<h1 style="text-align: center;">INFORME INYECCIÓN / CALIDAD</h1>				Molde nuevo: <input type="checkbox"/>
					Modificación: <input checked="" type="checkbox"/>
					Comparativa: <input type="checkbox"/>
Departamentos Implicados:	Inyección <input checked="" type="checkbox"/>	Calidad <input checked="" type="checkbox"/>	Sala C <input type="checkbox"/>	Almacén <input type="checkbox"/>	Otro <input type="checkbox"/>

Referencia: 1944/0/0	Fecha plano 13/01/2015	Material : SMMA
Denominación: TR 50 STD BI INYECCIÓN	Cavidades:2/2	Color: TRASPARENTE

**Motivo informe :** en pruebas de compatibilidad las piezas hacían cracking en el anclaje

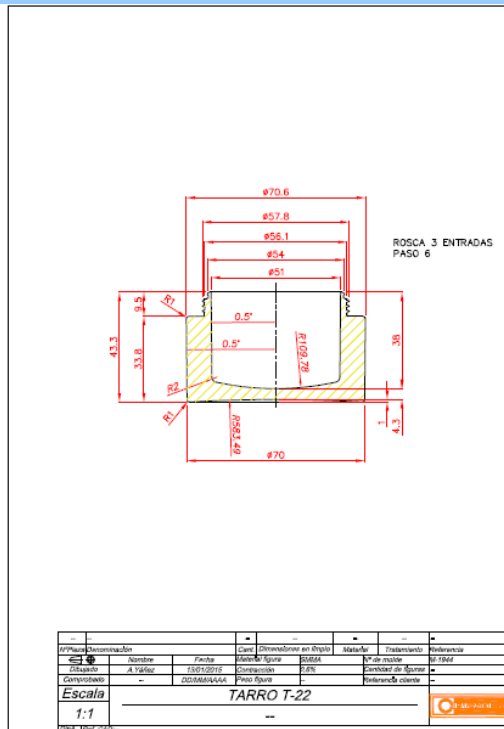
A		B	C	D	E	F	G
plásticos 		INFORME REPARACIÓ MOTLLE					
REFERÈNCIA	DENOMINACIÓ						
1944	TARRO T22-B 2ª FASE FINAL 2cv						
DATA SORTIDA	DATA ENTRADA	MOTIU REPARACIÓ/MODIFICACIÓ	REPARACIÓ /MODIFICACIÓ EFECTUADA	INTERN PAKMOL	DATA / PROVA Nº.	OK?	
	23/01/2021		Hemos comprobado la geometría y la única zona que pensamos que pueda retener la pieza en el casquillo de expulsión es en la zona del extremo del cuello, modificamos ligeramente la geometría aumentando radio y dando conicidad en los ángulos má				
25/02/2021		ENS PASSA EL MATEIX QUE A LA DARRERA PROVA: NO ES PODEN COMPACTAR LES PRE-FORMES, QUEDEN TOTALMENT AGAFADES AL CASQUILLO D'EXPULSIÓ, NO ES PODEN TREURE AMB ROBOT, DE FET TAMPOC SURTEN NI TIVANT A MÀ, QUAN S'EXPULSA LA PEÇA COMPACTADA QUEDA EMBOTIDA A LA ZONA DEL CASQUILLO. AJUSTAR TAMBÉ PUNTS D'INYECCIÓ.			Nº2 05/02/2021	NO OK	
14/12/2021	22/12/2021	Las muestras hacen craking en zona de clipaje.	Se regresa zonas de clipado en corredra aumentando espesor en las zonas en que ha sido posible. Se rectifica la particion en los hoyos para evitar 0.9mm de escalon en extremo boca del tarro.
